SOUBOR VYSVĚTLENÍ ZADÁVACÍ DOKUMENTACE Č. 3

**Přístavba a modernizace
Základní školy – Lipůvka**

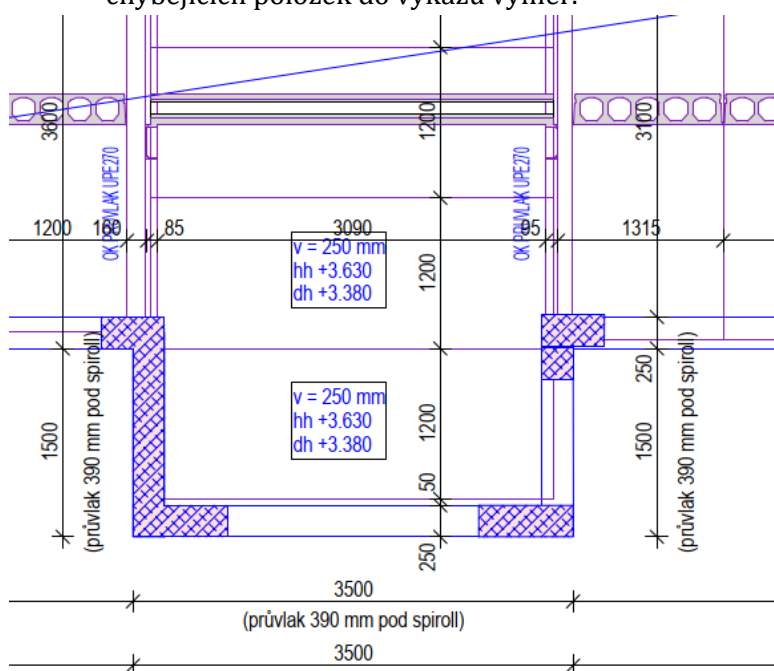
FVE – dovolujeme si zadavatele požádat o vyjasnění, jakým způsobem je projekčně ošetřena možnost přetoků – zejména o informace ohledně toho, jak projekce zpracovala maximální povolený výkon vzhledem k počtu panelů.

Dále si dovolujeme zadavatele požádat o projekt nosné konstrukce, výkres rozvaděče a zamyšlené blokové schéma zapojení.

Veškeré informace jsou uvedeny v dokumentaci PV systému, zejména v technické zprávě.
Nerozumíme přesně kam je dotaz směřován, co není uvedeno v dokumentaci.

Projekt nosné konstrukce si zhotovuje dodavatel v rámci své dílenské dokumentace pro realizaci stavby, dle systému, který bude dodávat. Výkresy rozvaděčů a ostatní schémata jsou součástí dokumentace PV systému.

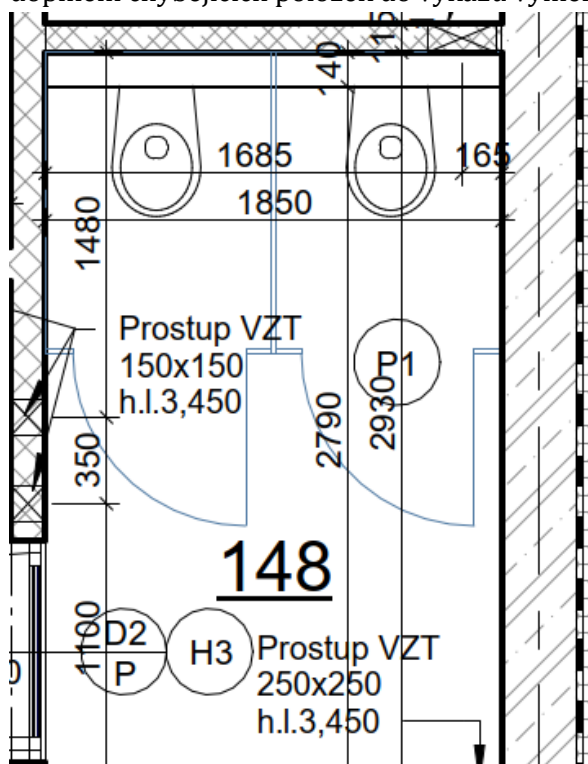
Účastník opětovně žádá o knihu svítidel, ze které budou patrné rozměry svítidel a design svítidel. V legendě svítidel, která je uvedena na půdorysech výkresů, není dostatečná specifikace k přesnému ocenění.

Zadavatel jako přílohu č. 18 tohoto souboru vysvětlení ZD č. 3 poskytuje účastníkům knihu svítidel. Tento dokument bude následně součástí Projektové dokumentace. Účastníci použijí tento dokument při zpracování svých nabídek.
